INFORME DE CONTROL ESPECÍFICO N° 015-2022-2-0429-SCE

SERVICIO DE CONTROL ESPECÍFICO A HECHOS CON PRESUNTA IRREGULARIDAD A LA MUNICIPALIDAD DISTRITAL DE LACHAQUI

A LA EJECUCIÓN DE LA OBRA "RENOVACIÓN DE PISTAS, BERMAS Y ESCALERAS; EN EL (LA), EN LA LOCALIDAD LACHAQUI, DISTRITO DE LACHAQUI, PROVINCIA CANTA, DEPARTAMENTO LIMA"

Imagen n.° 05

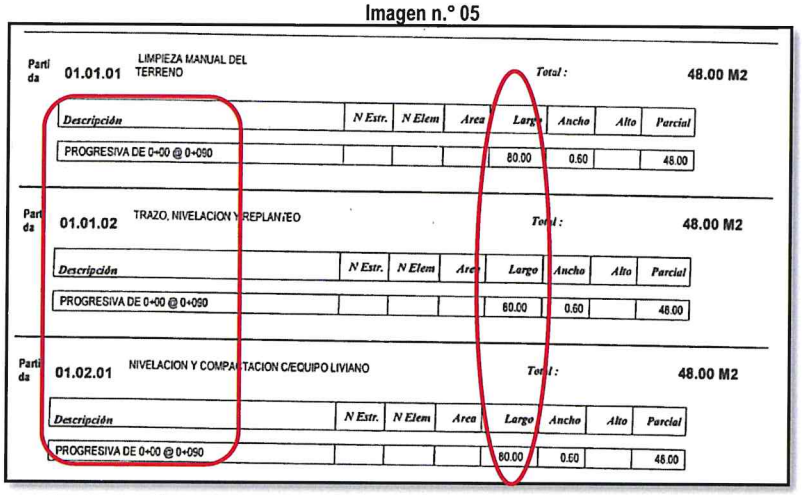
También, de la revisión al expediente técnico de adicional de obra con deductivo vinculante n.° 01 **(Apéndice n.° 36)** aprobado mediante Resolución de Alcaldía n.° 047-2020-A/MDL de 25 de setiembre de 2020, en el capítulo "V. Sustento de metrados Adicional de obra n.°01", folios 30 al 35, se identificaron incongruencias respecto a la partida del canal de regadío, siendo su longitud

diferente según la descripción que indica "Progresiva de 0+000 a 0+090", en las partidas "01.01.01 limpieza manual del terreno", "01.01.02 trazo, nivelación y replanteo" y "01.02.01. Nivelación y compactación c/equipo liviano" considera, para el cálculo de metrados, una longitud de 80 metros lineales tal y como se muestra a continuación:

Imagen n.° 06

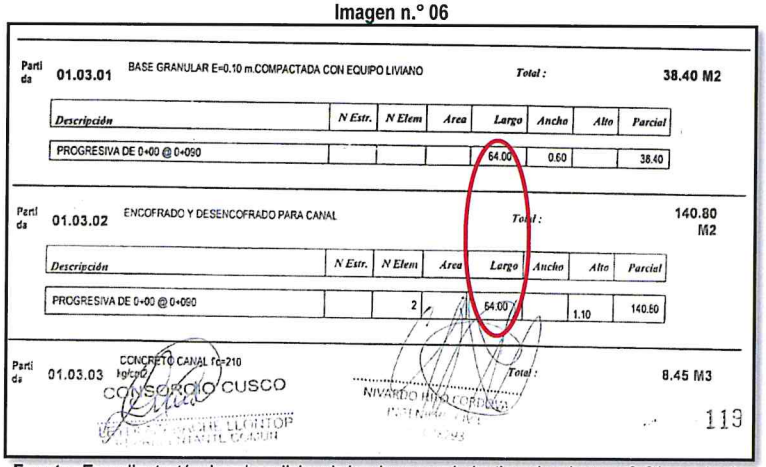
Sin embargo, en las partidas "01.03.01. Base granular E=0.10m compactada con equipo liviano", "01.03.02. Encofrado y desencofrado para canal", "01.03.03. Concreto canal f'c 210kg/cm2" y "01.03.04. Curado de concreto" considera, para el cálculo de metrados, una longitud de 64 metros lineales, tal y como se muestra a continuación:

Imagen n.° 07

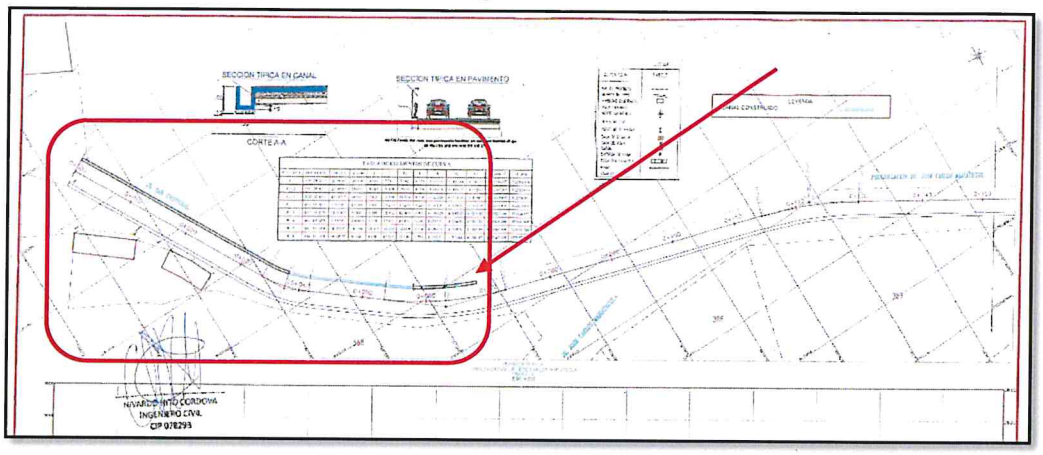
Además, de la revisión al capítulo "X. Planos", se identificó la lámina PP-01 (Plano planta y perfil longitudinal: Prolongación jr. José Carlos Mariátegui), en la cual se muestra una sección de canal y una leyenda con la identificación del canal en la lámina mencionada, encontrándose una diferencia en las secciones (una de color negro y otra de color celeste), estas diferencias no son descritas en el plano, que se muestra a continuación:

En ese sentido, de la revisión al expediente técnico de adicional de obra con deductivo vinculante n.° 01, con respecto al "canal de regadío" aprobado como partida adicional, ésta fue aprobada con metrados que contienen incongruencias y no cuenta con un plano que logre identificar claramente la longitud real de dicho canal, existiendo un canal ya previamente, ante lo cual no se ha podido corroborar cuales son las progresivas y longitud del canal que pertenece al expediente técnico de adicional de obra con deductivo vinculante.

Imagen n.° 08

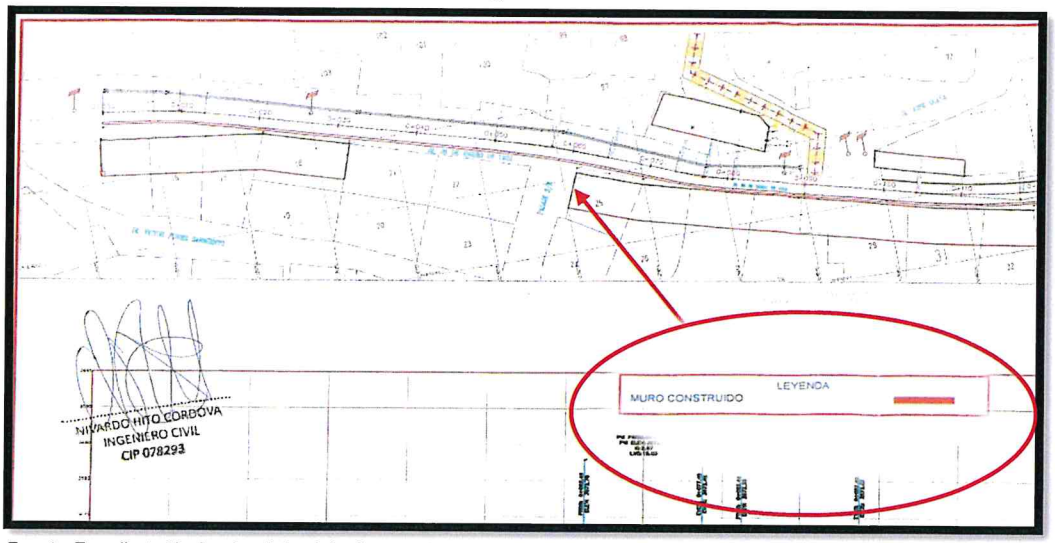
Por otra parte, de la revisión al expediente técnico de adicional de obra con deductivo vinculante n.° 01 **(Apéndice n.° 36)** aprobado mediante Resolución de Alcaldía n.° 047-2020-A/MDL de 25 de setiembre de 2020, en el capítulo "X. Planos", se identificó la lámina PP-03 (Plano planta y perfil longitudinal: Prolongación jr. 28 de enero de 1922), en la cual se muestra una leyenda con la identificación del "muro construido" con una sección color roja la misma que no pudo ser identificada en la lámina, que se muestra a continuación:

Imagen n.° 19

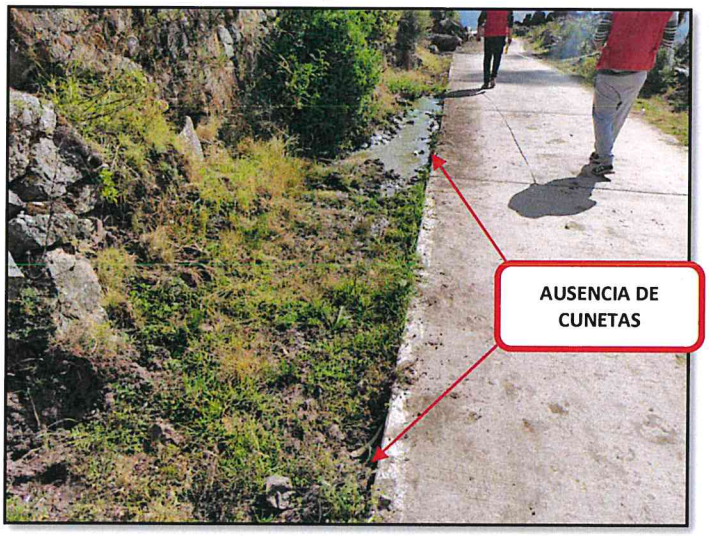
Además, durante la inspección física realizada el 22 de julio de 2020, se observó que, en toda la longitud del jirón 28 de enero, la inexistencia de cunetas en los márgenes del pavimento rígido ejecutado, tal y como se muestra a continuación:

Imágenes n.° 20 y n.° 21

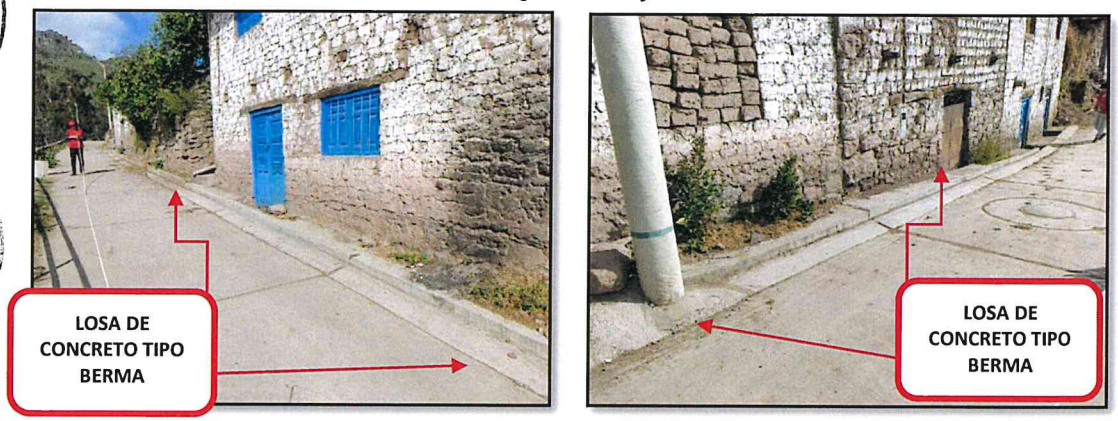
También, se identificó que entre las progresivas 0+000 y la 0+080.10; así como entre las progresivas 0+084.50 y la 0+181.00 existe, al lado sur del pavimento, la existencia de una losa de concreto similar a una berma con un ancho variable de 0.25 a 0.30 metros de ancho.

Imagen n.° 22

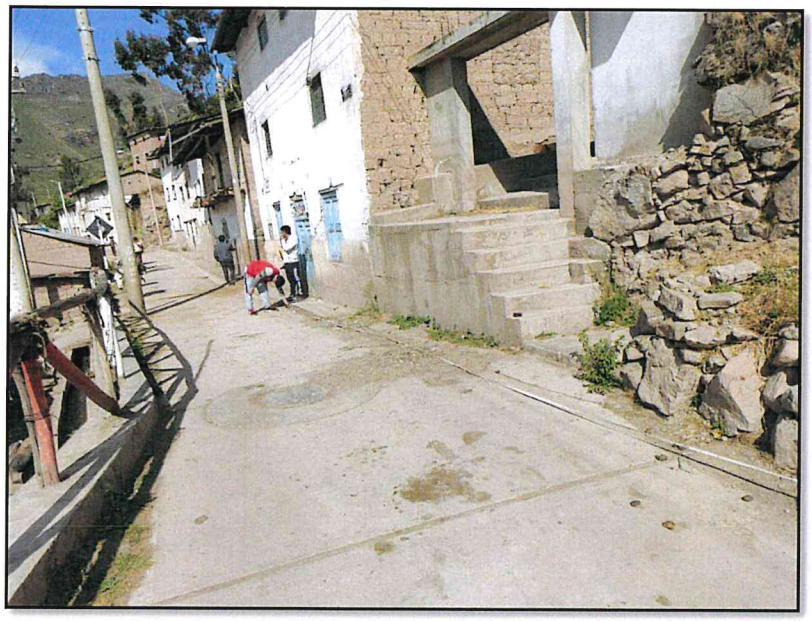
En ese sentido, el 7 de junio de 2022, se realizó una inspección in situ para constatar el estado situacional de las observaciones indicadas, según el "Pliego de observaciones de obra" (**Apéndice n.° 39)** materia de revisión, pudiéndose identificar que aún continua fisurado la progresiva 0+070 en el jirón 28 de enero y además, que existen grietas en 35 paños desde las progresivas 0+190 al 0+696; con respecto a las fisuras de la progresiva 0+070m del jirón 28 de enero se muestra en la siguiente imagen:

Si bien es cierto, el comité de recepción advirtió solo un paño ubicado en la progresiva 0+070m del jirón 28 de enero durante la recepción de obra que fue plasmada en la inspección del Pliego de observaciones de 20 de noviembre de 2020 y, el 8 de diciembre de 2020, es preciso indicar que, durante la visita de inspección por la comisión de control realizada el 7 de junio de 20222, se hallaron 35 paños con fisuras y rajaduras; las mismas que, de acuerdo a la cláusula décimo primera: Responsabilidad por vicios ocultos del contrato n.°001-2020-MDL, la Entidad se encuentra en el derecho de reclamar dichos defectos en salvaguarda del Estado.
